NY VEGTRASÉ FOR NEDRE DEL AV FELLES TILKOMSTVEG

A		02.03.22	Supplering av informasjon på tegning		PJC	PJC
REV	DATE	BESKRIVELSE			TEGW	KONTR
18020		ARKTITEKT KONTORET BØRTEIT & CARLSEN AS				
PROJEKTNR.	18020					
TEGW AV	PJC					
KONTR AV	PJC					
ARKSTOFTELSE	A1	FELTANSVAR		Johnny Vetås		
MÅLESTOKK	1 : 1000	GNR. / BNR.		485/2 m.fl.		
DATE	26.05.2021	PROJEKTHAVN		Utbedring av tilkomstveg - Vetås		
For søknad						
TEGW. / BNR.					REVISJON	
A1-001		Situasjonsplan				A

KARTUTSNIITT - MÅLESTOKK 1:1000 v/ARKSTR. A1

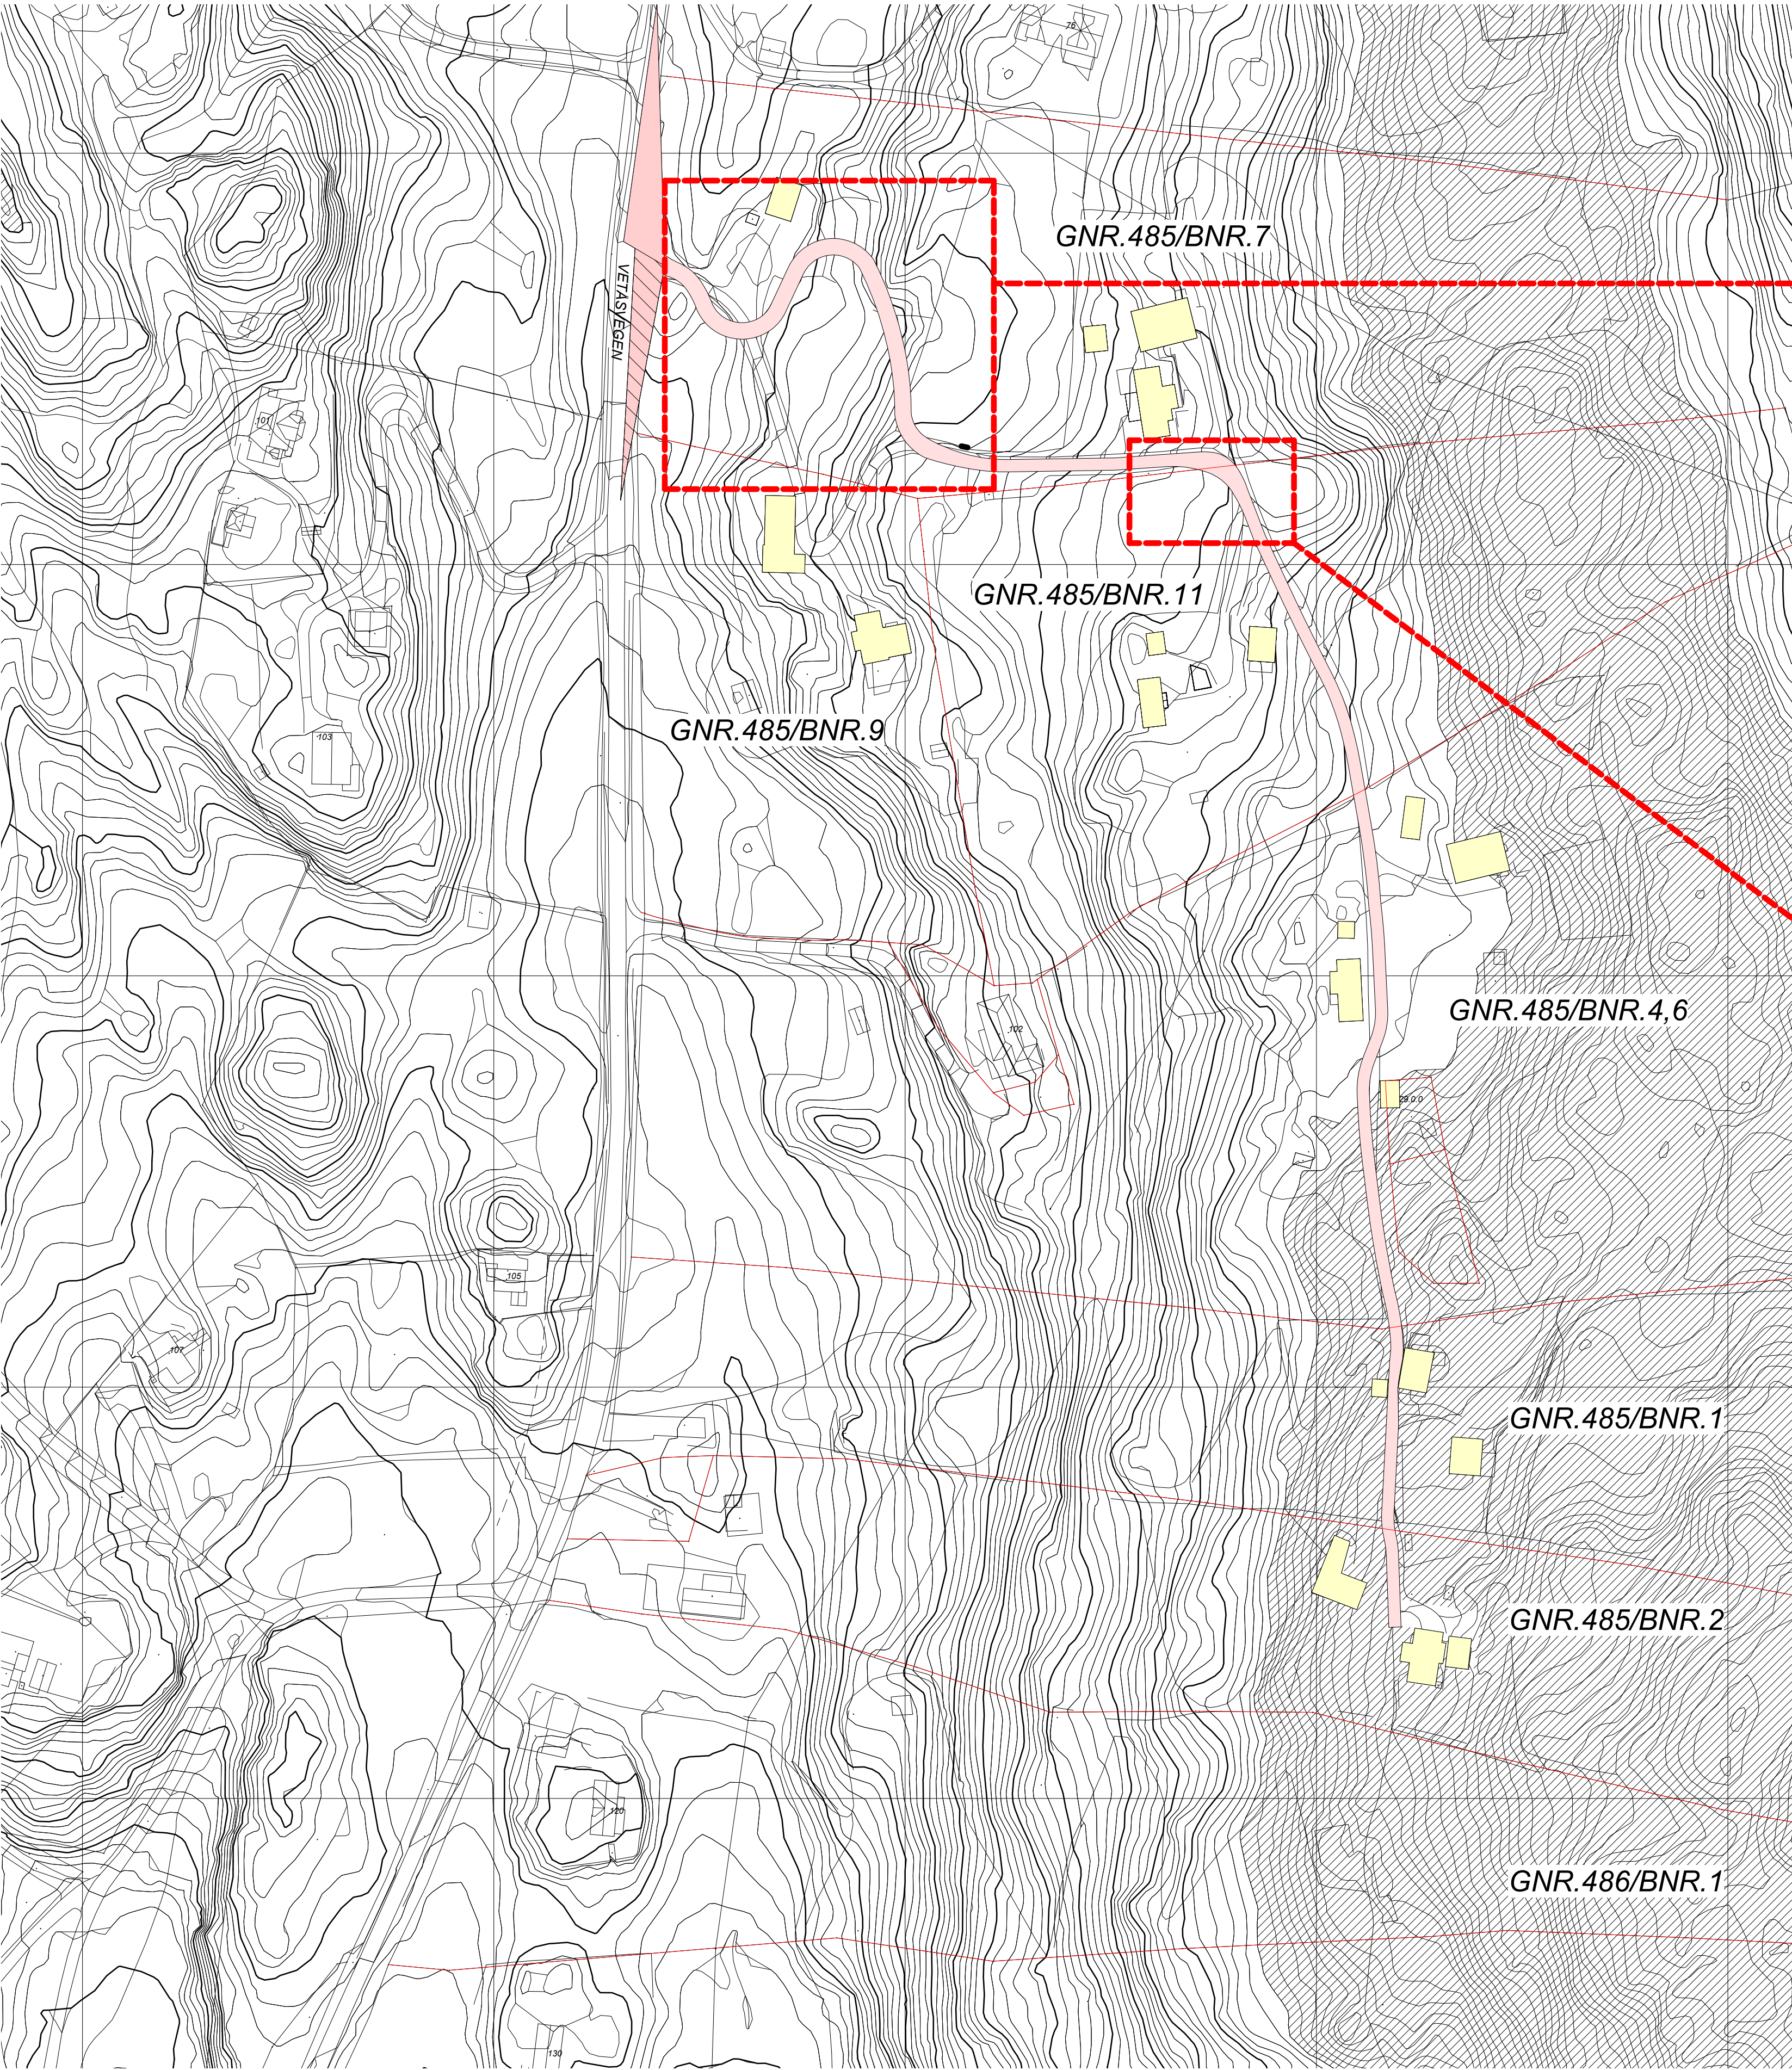
UTVIDELSE AV SVING FOR BEDRE RADIUS

Vegprofil 60 - forstøtningsmur (tidl. versjon)

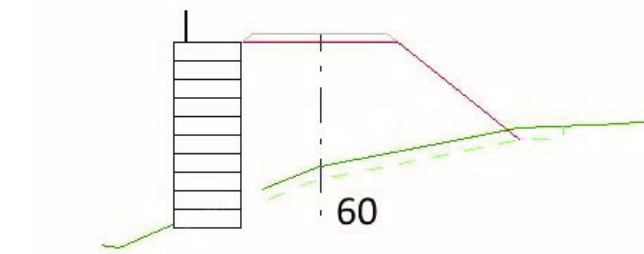
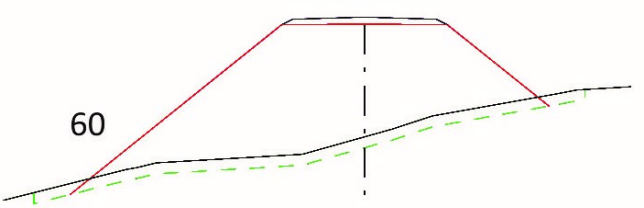
Vegprofil 60 er endret fra
løsning med forstøtningsmur,
til skråning.

Vegprofil 60 - skråning (ny versjon)
